Mission régionale d'autorité environnementale
Grand Est

**Avis délibéré sur le projet d'exploitation
d'une centrale photovoltaïque sur la
commune de Vesaignes-sur-Marne (52)
porté par la société MANA VSM**

n°MRAe 2023APGE13

Figure 3: Caractéristiques techniques

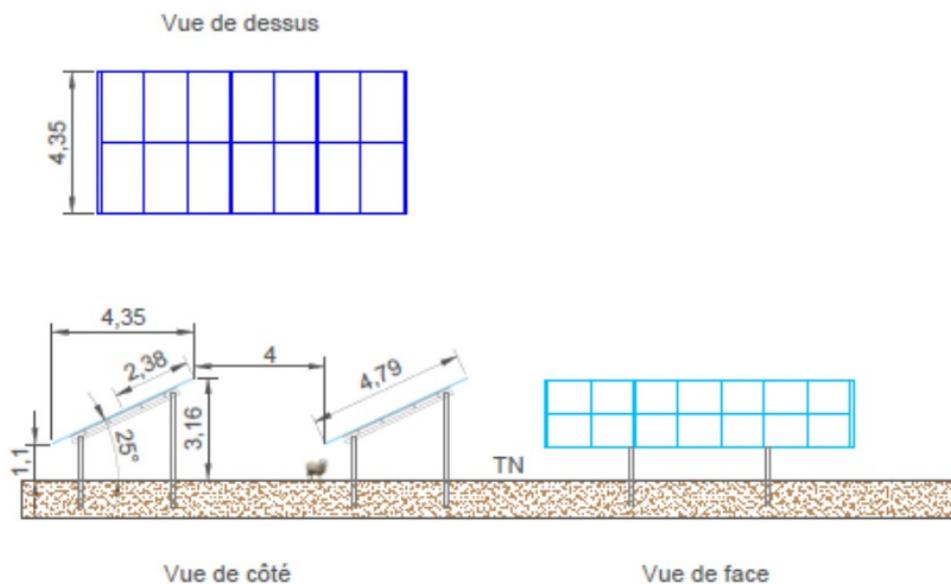
L'Ae recommande au pétitionnaire de développer son argumentaire sur le choix des panneaux pour démontrer qu'il correspond à celui présentant le meilleur rendement compte tenu des conditions d'ensoleillement du site, et relève qu'il existe également des modules photovoltaïques cristallins multicouches, qui présentent l'avantage par rapport à la technologie monocouche de capter de l'énergie sur les deux faces, ce qui améliore encore le rendement (de 8 à 15 % supplémentaires pour atteindre un rendement de 25 %¹⁰).

Figure 5: Localisation des mesures environnementales envisagées

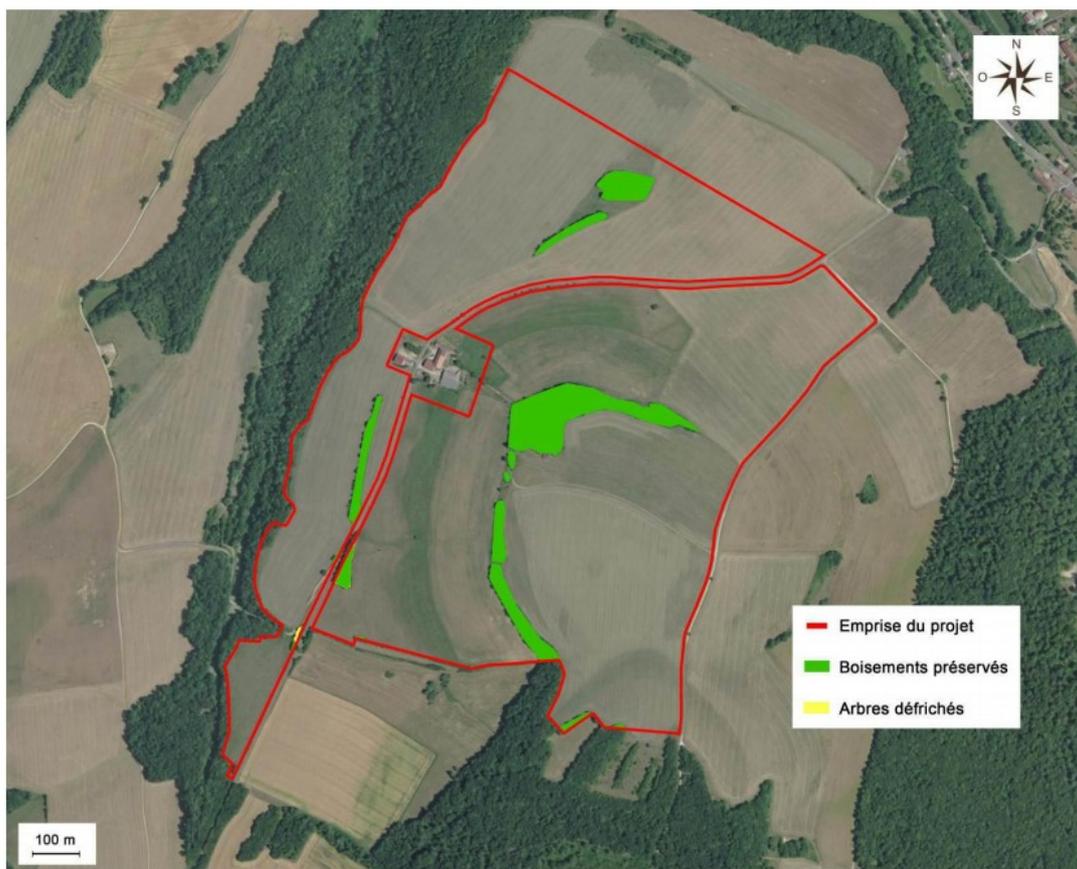
L'Ae relève positivement que seulement une surface d'environ 0,2 ha de boisement devra être défriché dans le cadre du projet.

L'Ae prend acte des mesures pour l'essentiel d'évitement et d'accompagnement mises en place par le pétitionnaire, et partage la conclusion de l'étude, à savoir la non-nécessité de demander une dérogation espèces protégées, **sous réserve que l'ensemble des mesures d'évitement et de réduction soient effectivement mises en œuvre par le pétitionnaire.**

Compte tenu de l'intérêt écologique de la mise en œuvre effective des mesures environnementales, l'Ae recommande au pétitionnaire d'en faire, en lien avec le propriétaire du site, une obligation réelle environnementale (ORE), en application de l'article L.132-3 du code de l'environnement²⁹ et de ses conditions contractuelles avec une ou plusieurs collectivités publiques, un établissement public ou une personne morale de droit privé agissant pour la protection de l'environnement.
